Rapport de contrôle d'installations électriques à basse et à très basse tension

REF: 10/2025/93684/D01:1

DATE DU CONTRÔLE 11/02/2025 (10:30 - 11:30) AGENT VISITEUR Benjamin Bernet
 ADRESSE DU CONTRÔLE Route de Neufchateau 401 - 6700 Heinsch TYPE DE CONTRÔLE Visite de contrôle vente ancienne installation (8.4.2.)

Croquis de position élémentaire et descriptif sommaire des tableaux

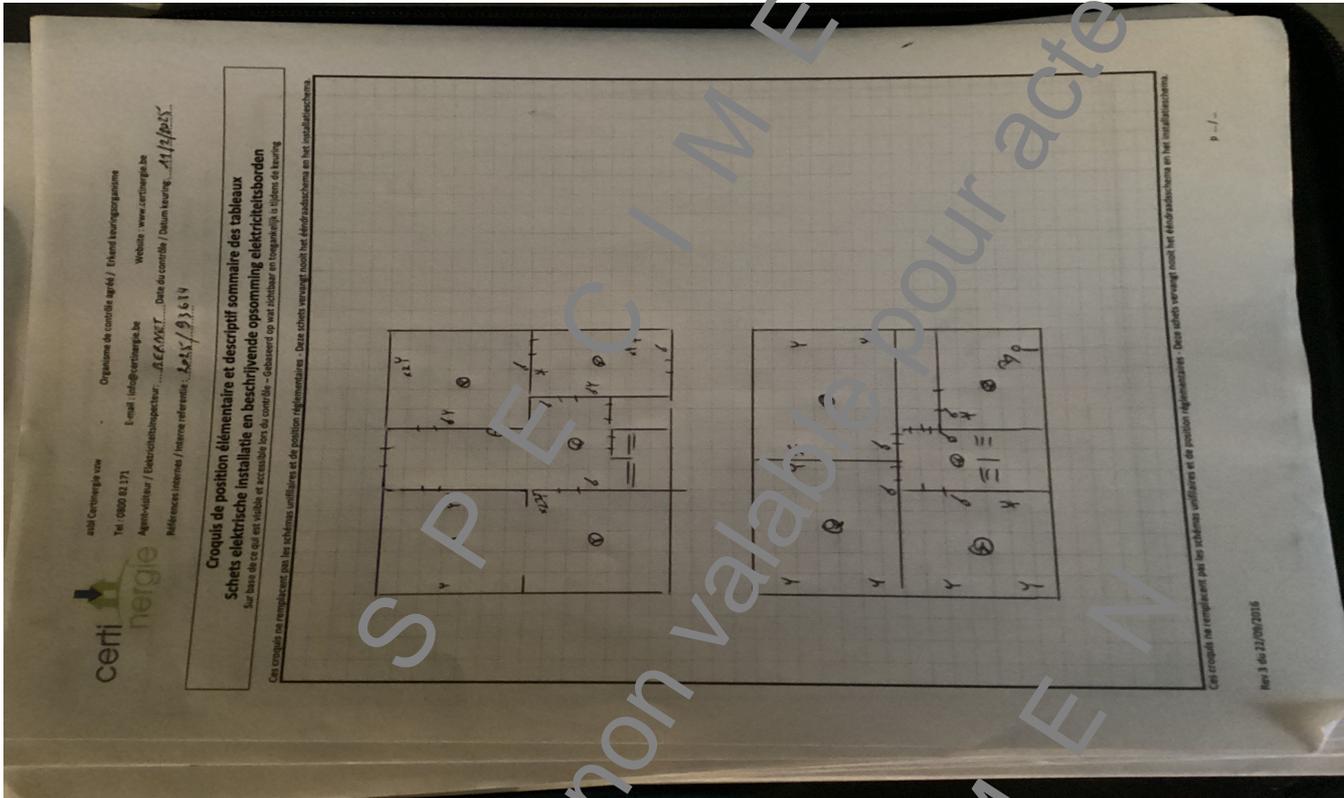
Le ou les socles de prise en défaut sont localisés dans toutes les pièces
 Circuits en défauts d'isolement 1er et 2ème étage
